Handläggare
Ulrika Kvartoft Kruså
Telefon: 08-508 28 935**Till**
Miljö- och hälsoskyddsnämnden
2020-04-21 p. 17

Detaljplan för Östra Hagastaden, Norrtull, Vasastaden 1:100 m.fl.

Remiss från stadsbyggnadskontoret, S-Dp 2016-17865

Figur 11. Beräknad dygnsmedelhalt av kvävedioxid, NO_2 under det 8:e värsta dygnet för utbyggnadsalternativet år 2025.

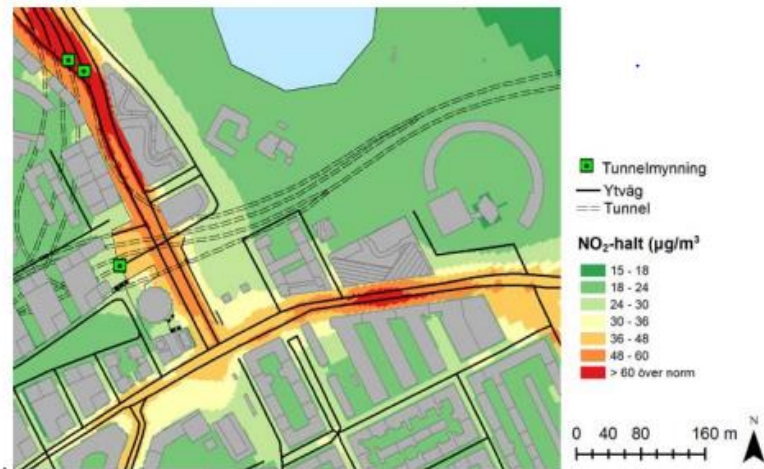
Luftutredningen visar att miljökvalitetsnormen för kvävedioxid överskrider utefter en kort sträcka på den yttre delen av den södra trottoaren på Sveavägen. För att undvika hög exponering av luftföroreningar för människor i området är det väsentligt att i det fortsatta planarbetet utforma trottoarerna utefter Sveavägen, och särskilt trottoaren på den södra sidan, så att de inte inbjuder till stadigvarande vistelse i form av exempelvis uteserveringar. Det blir också viktigt att ”strömmarna” av barn, elever och idrottsutövare leds utefter stråk med bra luftkvalitet så att Sveavägen och att Uppsalavägen undviks i så stor omfattning som möjligt.

1. Utformningen av kvarter 10 och 12 studeras vidare för att presentera bättre lösningar ur bullersynpunkt.
2. En viktig utgångspunkt i det fortsatta planarbetet blir att på grund av höga luftföroreningshalter utforma trottoarerna utefter Sveavägen, och särskilt trottoaren på den södra sidan, så att de inte inbjuder till längre tids vistelse.
